# CTDR-0514-3L 廃止に伴う新製品移行資料

2015/9/9

テクニカルソリューション推進室

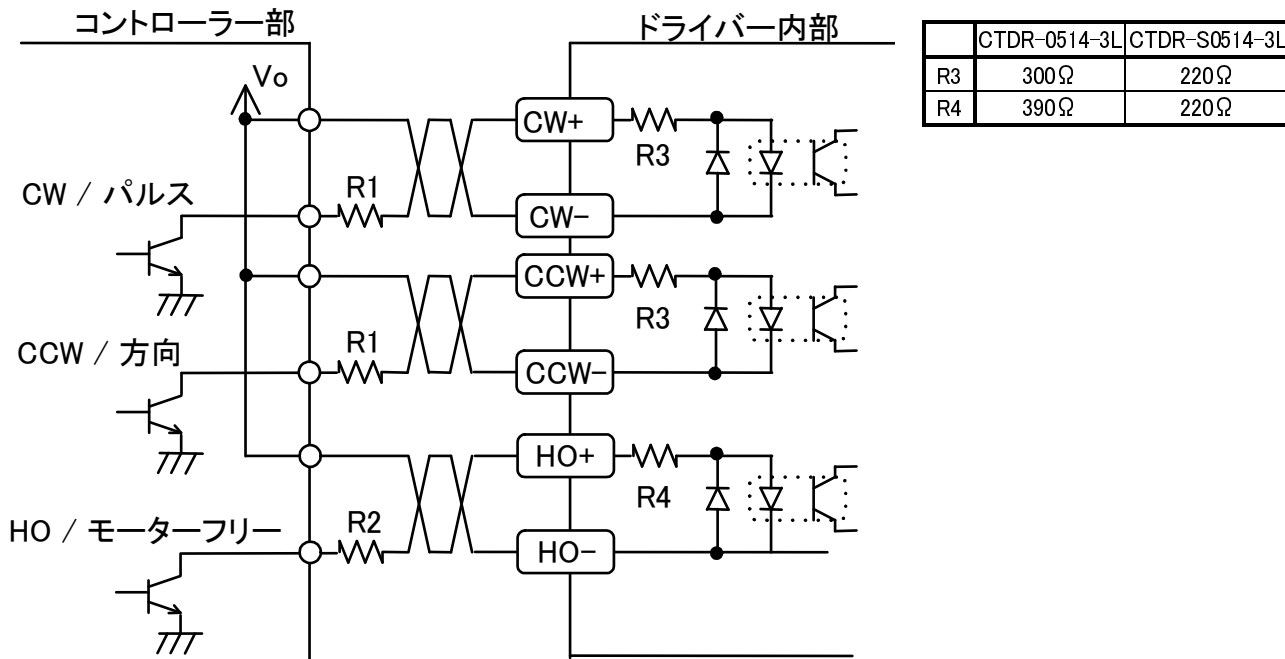
CTDR-0514-3L に対応する新製品は次の型番になります。

廃止該当製品名	新製品名
CTDR-0514-3L	CTDR-S0514-3L

## 外形寸法

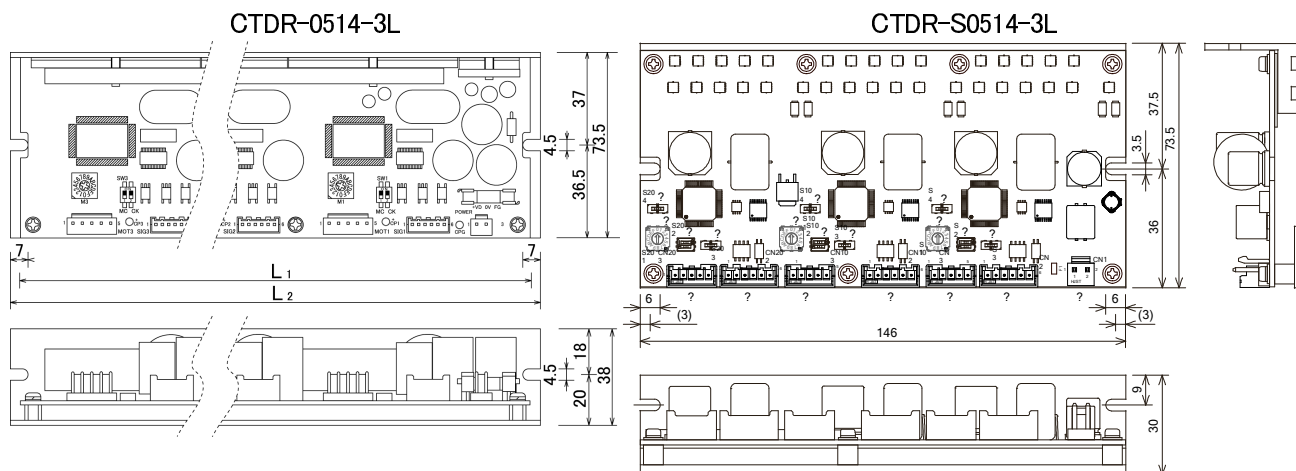
製品名	CTDR-0514-3L	CTDR-S0514-3L	
駆動電流	0.75A、1.4A スイッチ切換	0.35A、0.75A、1.4A スイッチ切換	
停止時電流	約 50%で固定	25%、50%、75%からスイッチ切換	
マイクロステップ分割	2 シリーズ 全 16 種類 (デフォルト 10 分割)	2 シリーズ全 16 種類(デフォルト 10 分割) 3 シリーズ全 16 種類 (機能スイッチ切換で使用可)	
フォトプラ入力	High 4~8V / Low -8~0.5V	High 3~5V / Low -3~0.5V	
入力抵抗	CW/CCW:300Ω   HO:390Ω	CW/CCW:220Ω   HO:220Ω	
電源電圧	DC20V~DC40V MAX.8A	DC24V±5% MAX.8A	
機能スイッチ	MC: 駆動電流変更スイッチ CK: 入力パルス切換えスイッチ	CK: 入力パルス切換えスイッチ 2/3: マイクロステップ駆動切換えスイッチ	
入力信号回路	次ページを参照ください。	次ページを参照ください。	
コネクタ類	電源	VHR-2N (2P コネクタ) (JST)	VHR-2N (2P コネクタ) (JST)
	モータ	VHR-5N (5P コネクタ) (JST)	XAP-05V-1 (5P コネクタ) (JST)
	信号	XAP-06V-1 (6P コネクタ) (JST)	XAP-06V-1 (6P コネクタ) (JST)
	コンタクト	BVH-21T-P1.1 (JST)	BVH-21T-P1.1 (JST)
	コンタクト	BXA-001T-P0.6 (JST)	BXA-001T-P0.6 (JST)
外形寸法	243×73.5×38(mm)	146×73.5×30(mm)	
取り付け寸法	次ページを参照ください。	次ページを参照ください。	
	取付ネジ ナベ M4 2 本必要	取付ネジ ナベ M3 2 本必要
